鳳山水庫運用要點第六點、第十五點及第七點附圖修正對照表

第七點附圖-修正前

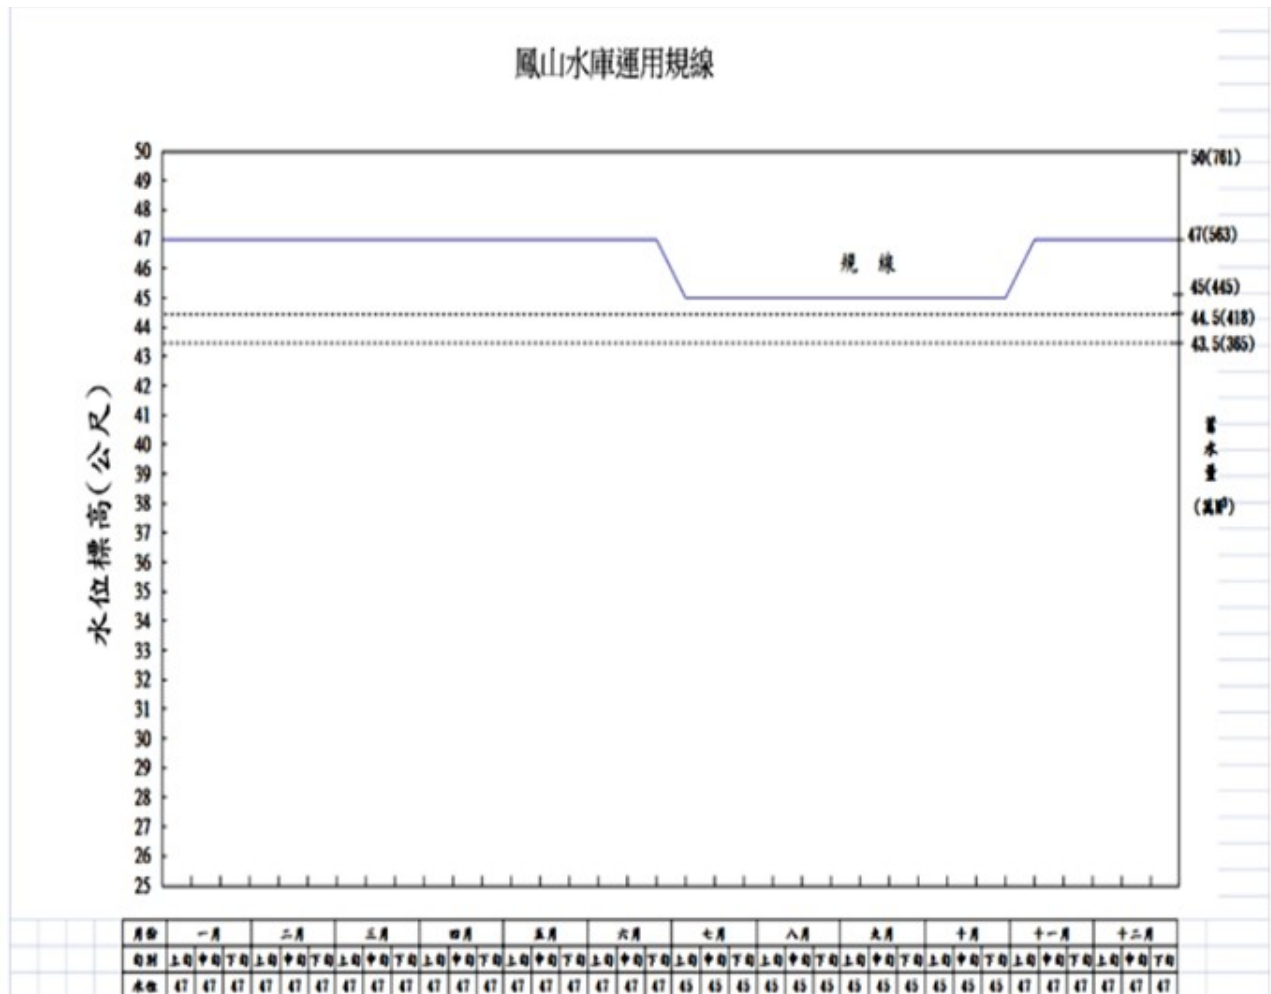
修正規定	現行規定	說 明
六、本水庫設計滿水位標高為五十公尺，營運水位為標高四十六・〇公尺。	六、本水庫設計滿水位標高為五十公尺， <u>民國一百零三年核定</u> 營運水位為標高四十四・五公尺。	配合一百十一年四月十九日經濟部水利建造物檢查及安全評估小組第五十八次會議決議同意鳳山水庫續升，故修正營運水位。
附 則	附 則	配合第十五點刪除，附則一併刪除。
	十五、本水庫設計滿水位標高為五十公尺，原核定營運水位標高為四十二公尺。民國一百零三年奉經濟部核定，營運水位由標高四十二公尺提升至標高四十四・五公尺（文號：國一百零三年四月十五日經授水字第一〇三二〇二〇二八七〇號函），民國一百零三年十月二十八日已完成第一階段水位提升至標高四十三・五公尺，並預計民國一百零五年二月二十五日完成第二階段水位提升至標高四十四・五公尺。附圖本水庫運用規線圖中，水庫水位標高四十三・五公尺及標高四十四・五公尺虛線為第一階段及第二階段水位提升完成後之暫行規線。	一、 <u>本點刪除</u> 。 二、本點內容未涉及水庫運用事項，故刪除。
